**Commissario straordinario di Governo per la realizzazione del rigassificatore di Piombino
art.5 D.L. n. 50/2022 – D.P.C.M. 8 giugno 2022**

**CONFERENZA DI SERVIZI
(art. 14-ter della L. 241/1990)**

**Riunione del 21/10/2022
VERBALE**

Oggetto: Istanza per il rilascio dell'autorizzazione alla costruzione e all'esercizio ai sensi dell'art. 5 del d.l. 50/2022 relativamente all'opera denominata FSRU Piombino e Collegamento alla Rete Nazionale Gasdotti in Comune di Piombino (LI). Proponente: Snam FSRU Italia.

Figura 1 Tracciati di progetto interferenti con il SIN a terra di Piombino

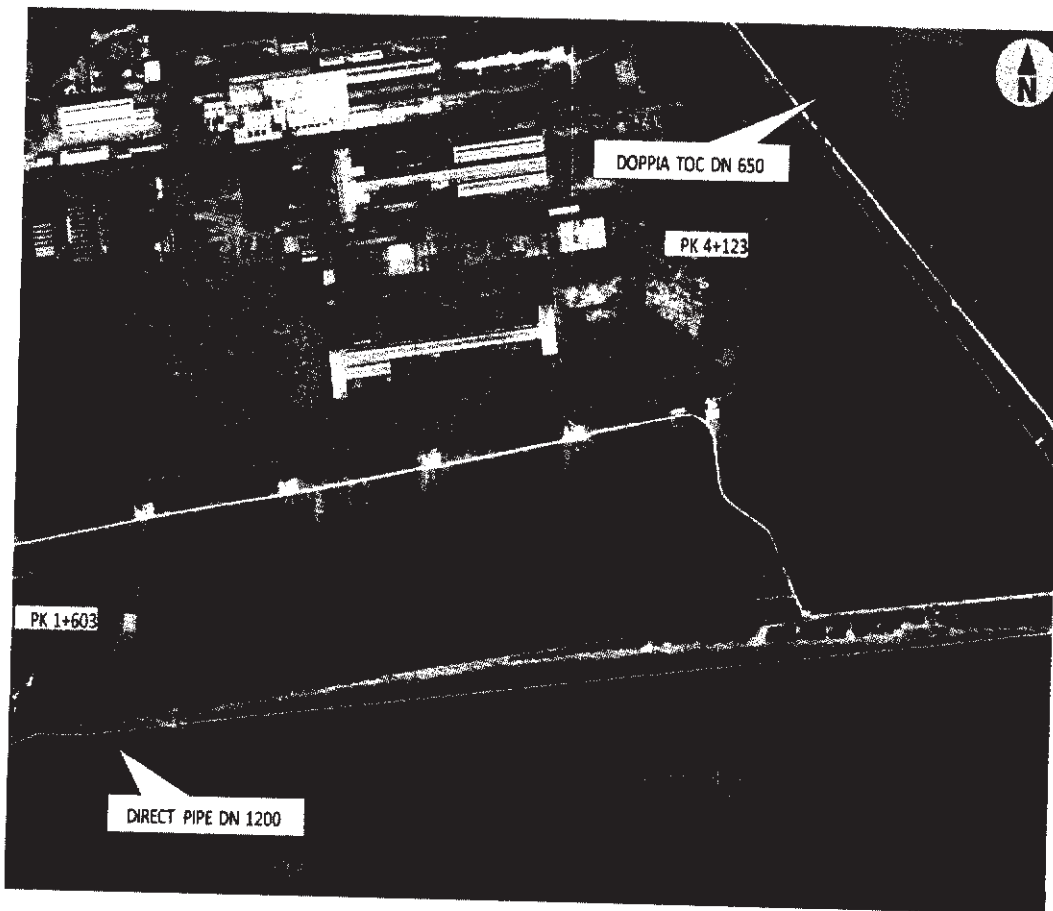
Le aree interessate dalla posa delle condotte in progetto, ricadenti nel SIN, sono esterne ai centri produttivi del polo industriale, in aree demaniali non soggette a trasformazioni antropiche pregresse legate all'industrializzazione delle aree, ad eccezione delle azioni di bonifica del XIX secolo mirate al recupero di aree adatte ad usi produttivi.

Figura 5: Tavola TAV.VASS.via01 rappresentante la planimetria degli interventi di progetto della MISO della falda redatta da Invitalia S.p.A. nell'ambito del procedimento di bonifica approvato con decreto 296 del 20 luglio 2021 del Ministro per la Transizione Ecologica

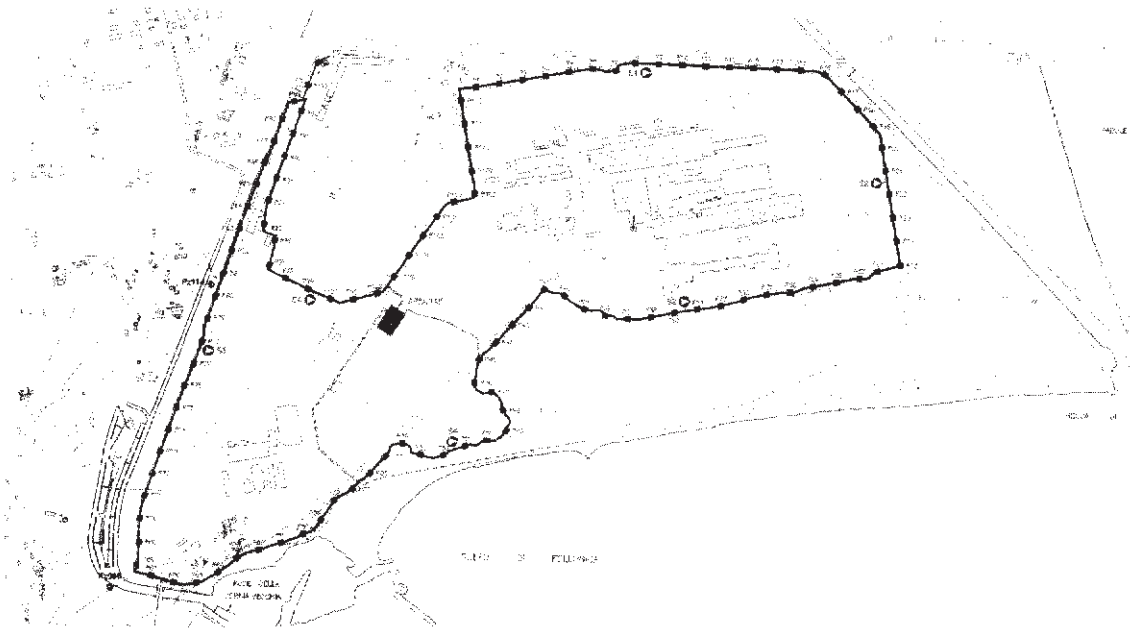
Da una prima disamina, sembra che il tracciato del metanodotto non interferisca con il tracciato degli interventi di MISO della falda; tuttavia, nell'area Demanio 1 il tracciato della trincea drenante, previsto dal progetto di MISO, risulta prossimo a quello delle due condotte DN 650. Pertanto, si ritiene necessaria una verifica da parte del proponente dell'assenza di interferenza diretta tra le due opere e dell'assenza di interferenza delle relative fasce di rispetto e delle aree di cantiere.

Figura 6 Ubicazione sondaggi lungo il tracciato del cavidotto interrato Terna SpA (Figura estratta dall'Allegato 1.1 – relazioni su esiti indagini ambientali)

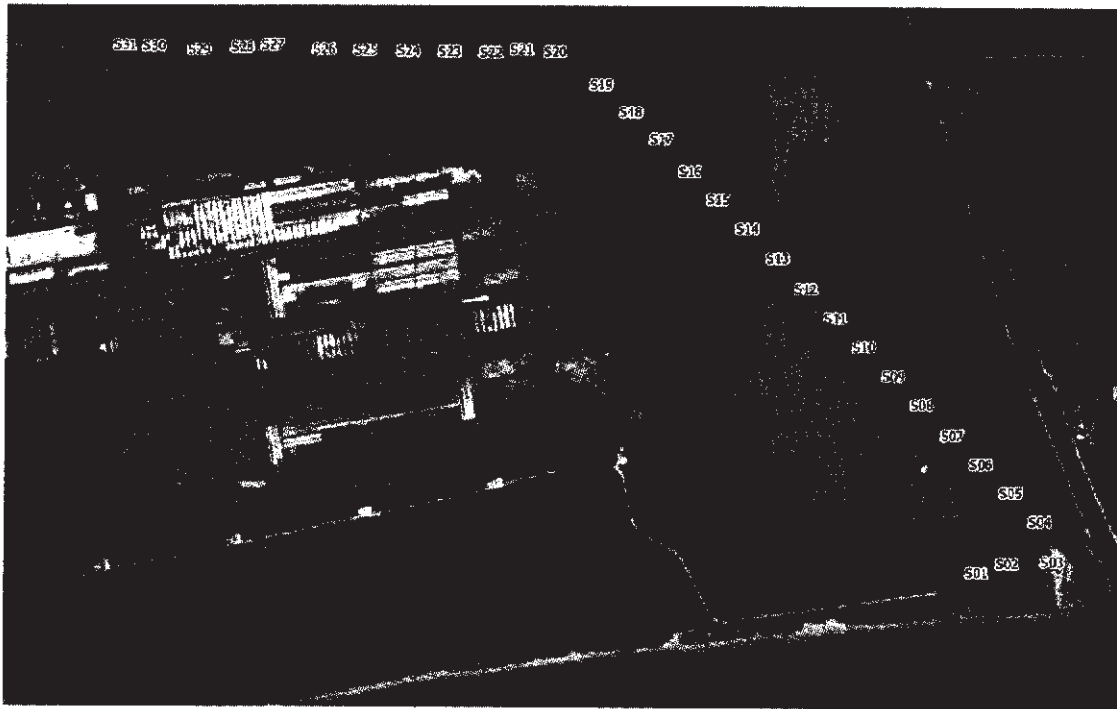
In relazione alle interferenze con altre tipologie di opere, si fa presente che nell'area di intervento insiste, non segnalato dal proponente, il collegamento a 132 kV in cavo sottomarino tra l'isola d'Elba e il continente, nei comuni di Portoferraio e Piombino (LI), il cui tracciato nelle aree a terra del SIN è sinteticamente mostrato nella successiva **Errore. L'origine riferimento non è stata trovata.**, estratta dal documento Terna "Allegato 1.1 – relazioni su esiti indagini ambientali".

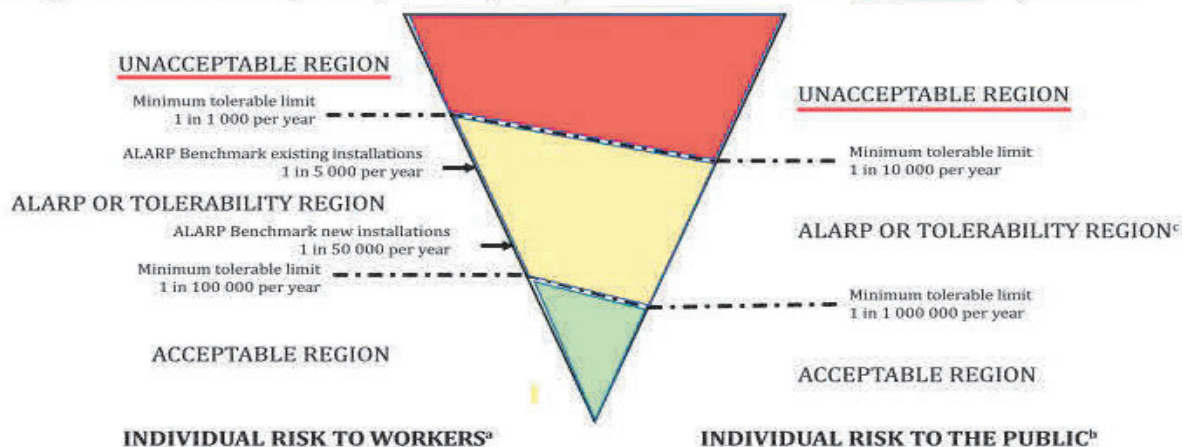
Le probabilità di rilascio dalle manichette di trasferimento verso il gasdotto crescono significativamente rispetto a quanto riportato nel Rapporto Preliminare di Sicurezza; in base ai **criteri COMAH, l'ipotesi 10R** non è più “abbastanza probabile” e diventa "**probabile**" (circa 1 caso all'anno per la rottura parziale delle manichette e circa 1 caso ogni 10 anni per la rottura totale delle manichette).

Figura 3: riepilogo manovre eseguite.

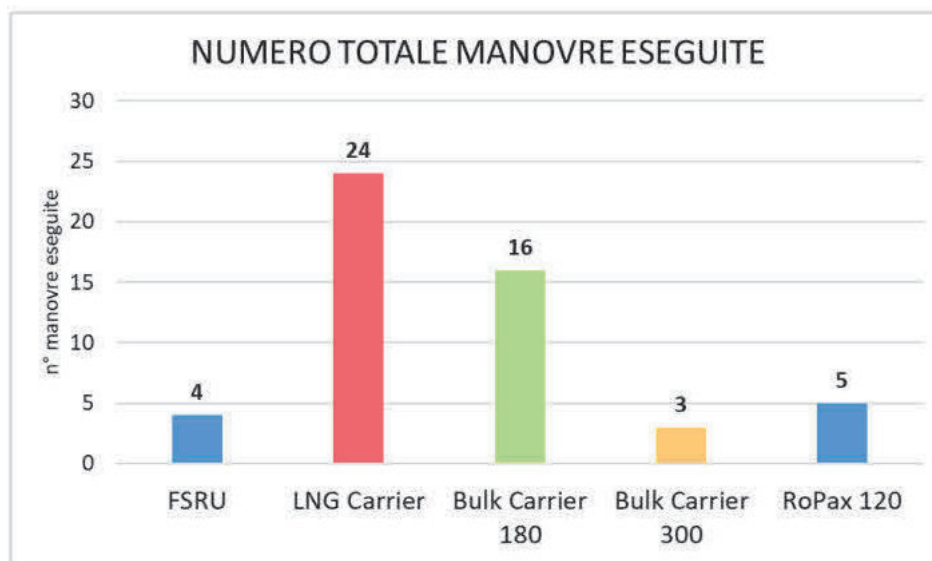
Il documento “Report n. 14650” riporta lo studio di manovrabilità. In Figura 3 è riportato il riepilogo delle manovre totali eseguite nel simulatore di Genova. In particolare, sono state eseguite 4 manovre con FSRU, 24 con LNG carrier, 16 con una bulk carrier lunga 180 metri, solamente 3 con una bulk carrier lunga 300 metri, ed infine 5 con nave traghetto (RoPax), in condizioni di emergenza, da/per le banchine preposte nel lato sud del porto.

Figura 9: Direzione ed intensità dei venti considerati durante le manovre

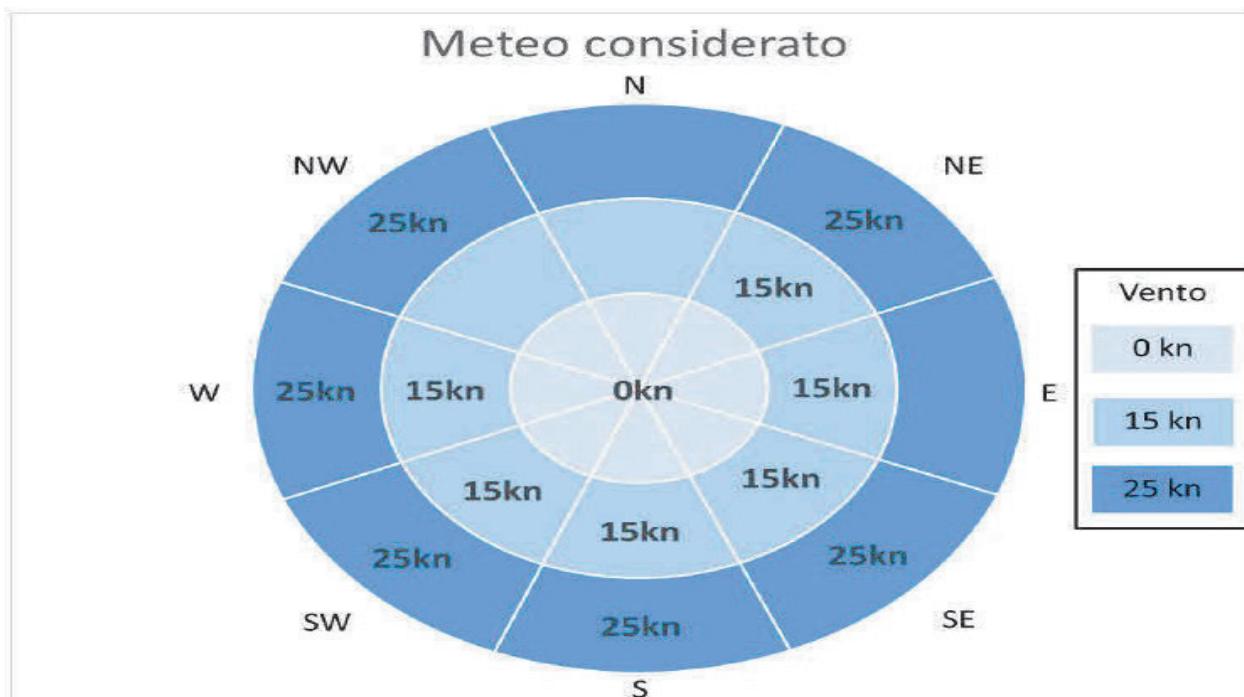
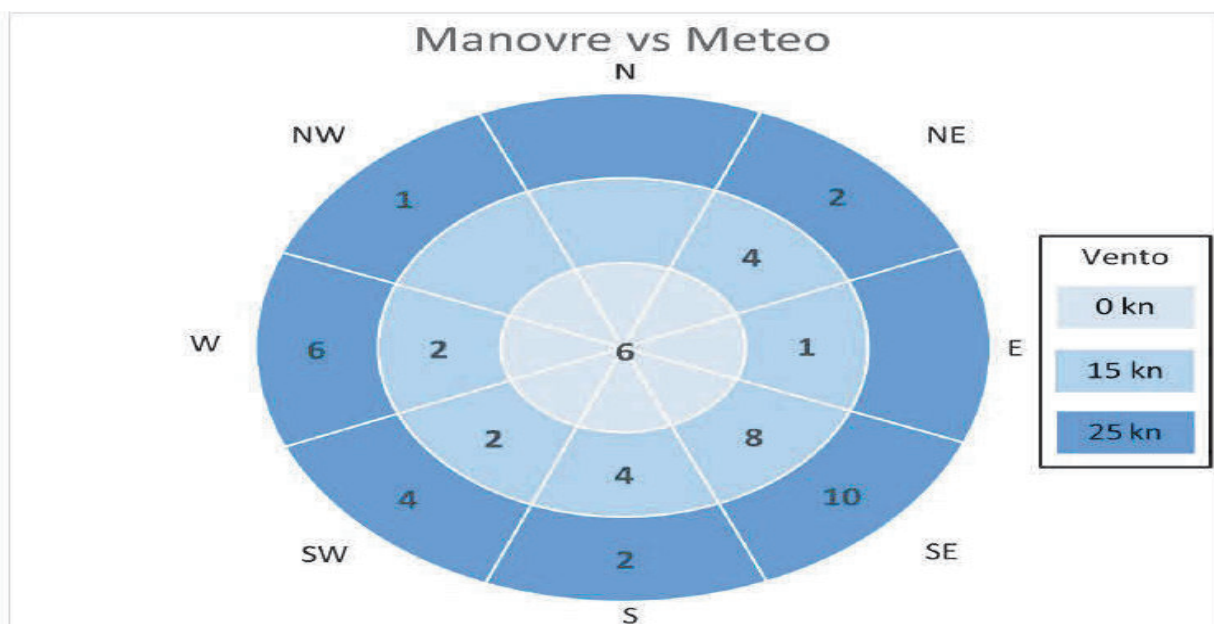
Le condizioni meteo considerate sono evidenziate in Figura 9 e Figura 10. Si nota che il vento massimo preso in esame è pari a 25 nodi, e che sono state effettuate manovre in numero diverso in diverse situazioni di vento. Nel capitolo 5 del [R2] viene indicato che le condizioni di vento e corrente utilizzate per le simulazioni sono state indicate dal Corpo Piloti di Piombino. Tuttavia, non è stata indicata la frequenza durante l'anno. Anzi, questa non è stata tenuta in considerazione. Risulta evidente che non sono state prese in considerazione condizioni di vento superiore a 25 nodi, evento più che plausibile.

Figura 3-2: Interferenza tra SIN di Piombino ed opere in progetto

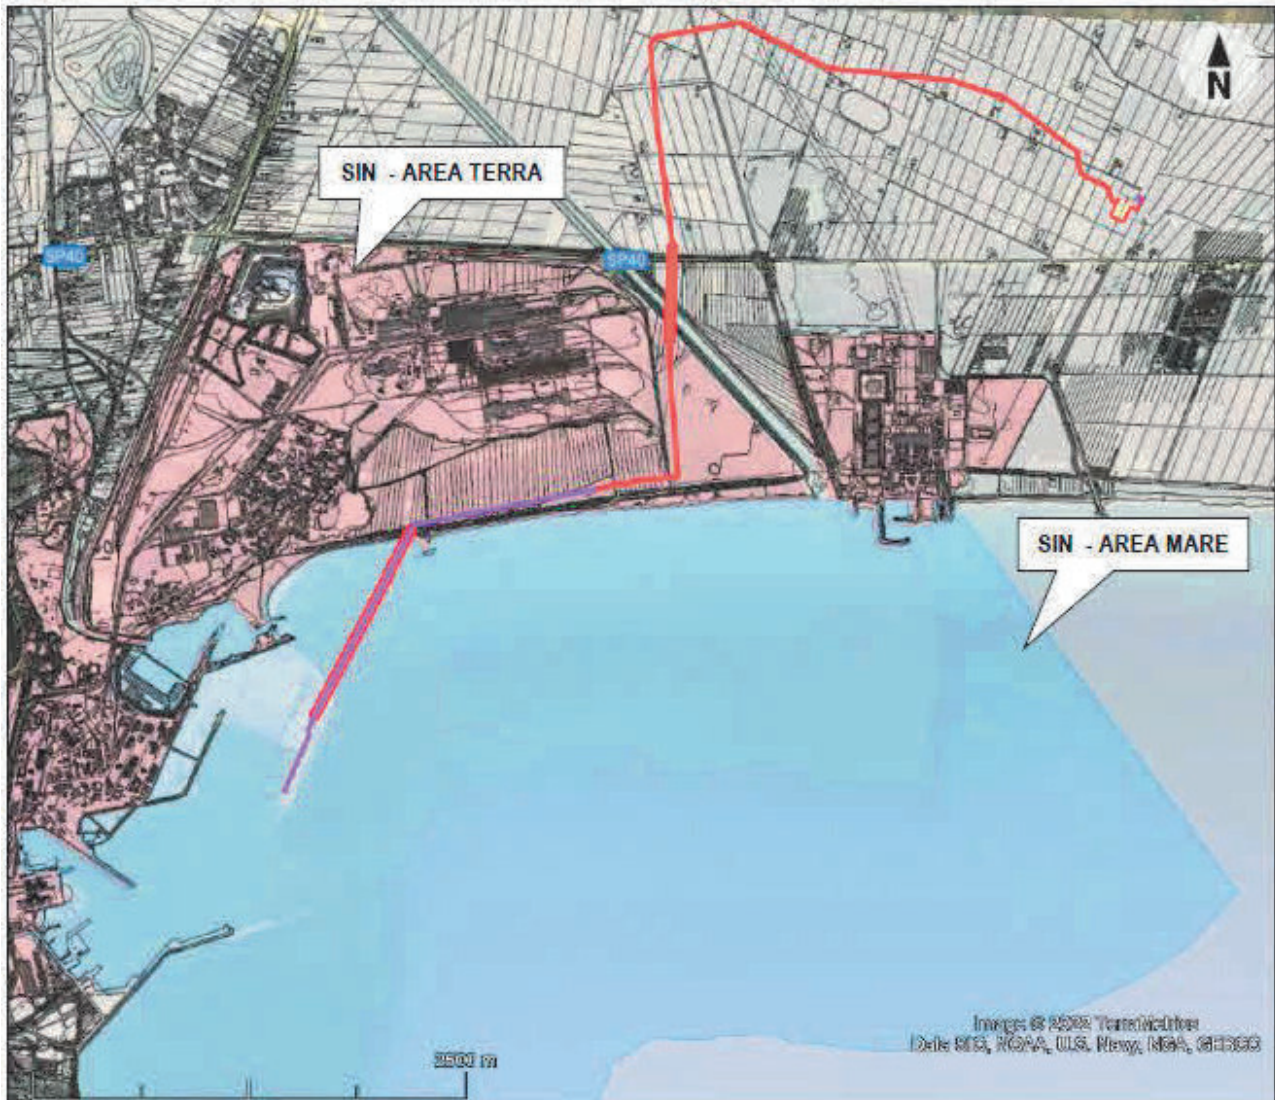
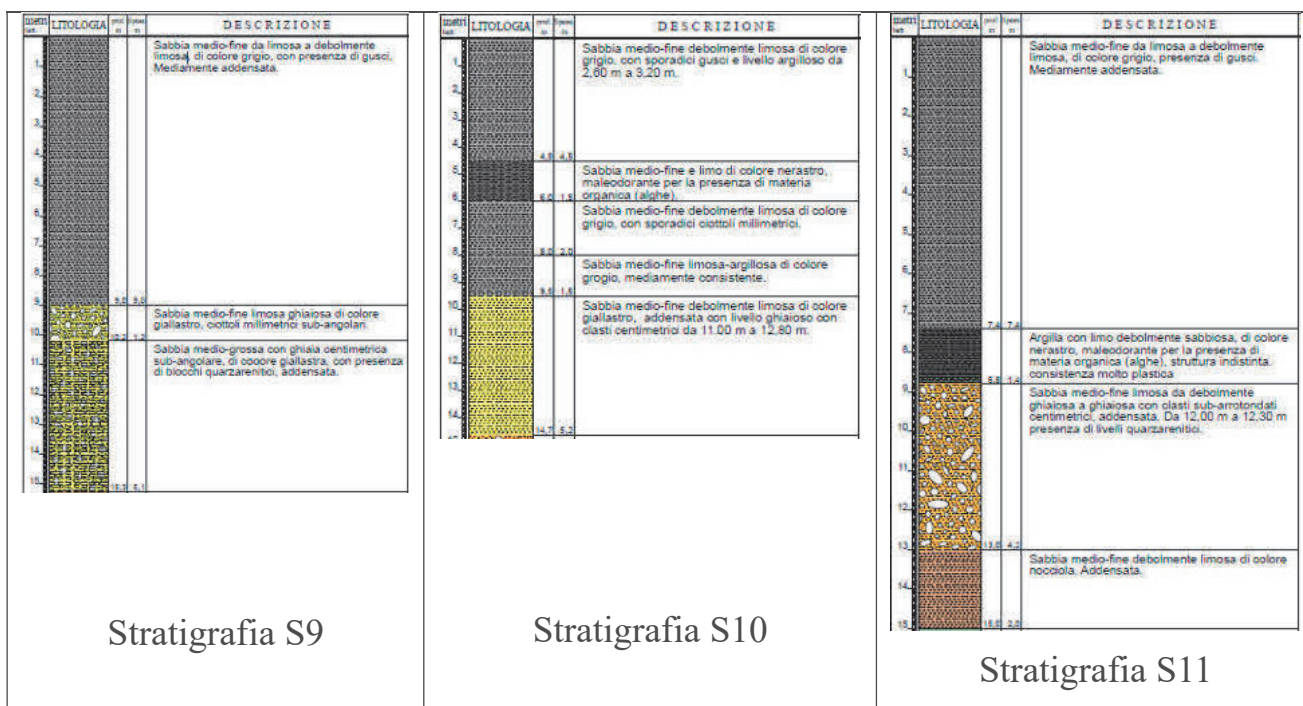
Data la grave situazione di inquinamento presente, si ritiene doverosa l’effettuazione di uno studio di valutazione dell’interferenza delle attività di scavo per la posa della condotta sullo stato di contaminazione del SIN in questione.
